Ofício nº 066/2024

Após divulgação do processo pregão eletrônico nº 077/2024 cujo objeto é o **registro de preço para futuro e eventual fornecimento de caixas de passeio individuais para proteção de hidrômetros (CAIXA UMA – CHÃO) e kits de conexões de PVC, destinados as demandas de manutenções no Parque Hidrométrico, pelo período de 12 (doze) meses**, a Supervisão de licitação recebeu pedido de esclarecimento do edital formulado por determinada(s) empresa(s), sendo assim entramos em contato com o setor requisitante e obtivemos a seguinte resposta:

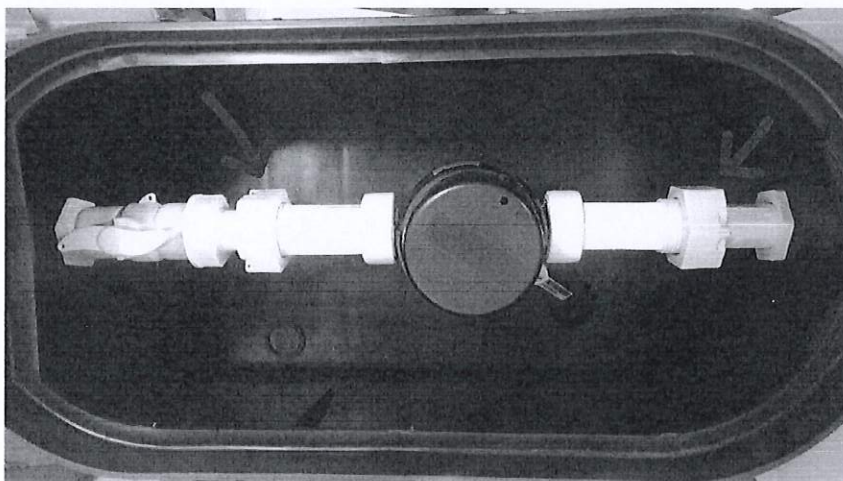
Questionamento: *“Em relação ao item “KIT DE PEÇAS PVC PARA CAIXA PASSEIO INDIVIDUAL”, na descrição do kit esta mencionado 02 Porcas Sextavadas, gostaria de confirmar se seria 02 Porcas ou apenas 01, sendo que montando o kit com o Registro com tubete telescópico e os 02 Prolongadores, sobraria 01 Porca.”*

Resposta: Segue anexa uma foto ilustrativa das porcas. Se o kit que a empresa fornecer atender às especificações apresentadas na imagem, precisamos de uma porca que vem acoplada ao registro e outra que será utilizada no prolongador longo.
